16・SSA- α 605V/SSA- α 605MA

サブミッション分解

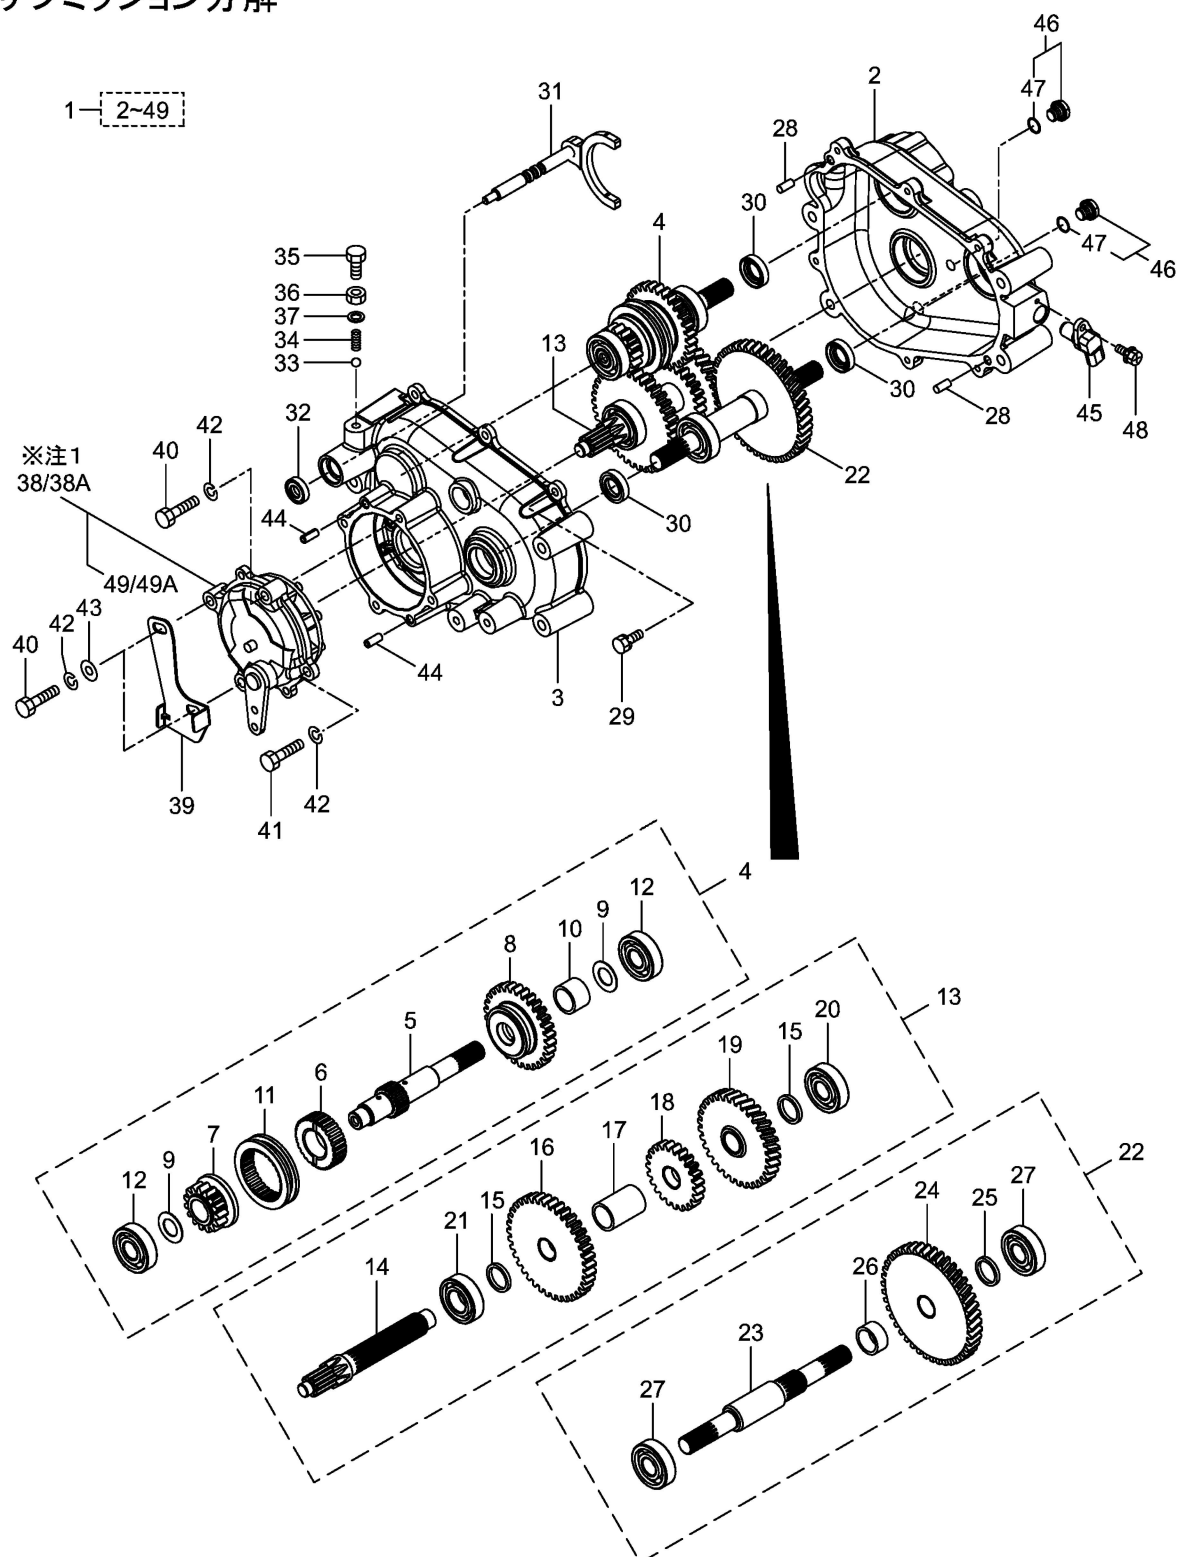
※注1
No.38シツキブレーキのNo.680533ディスクをNo.682193ディスクに交換する時は、サブミッションオイルをSAE75W-80 GL-4相当のオイルに交換すること。
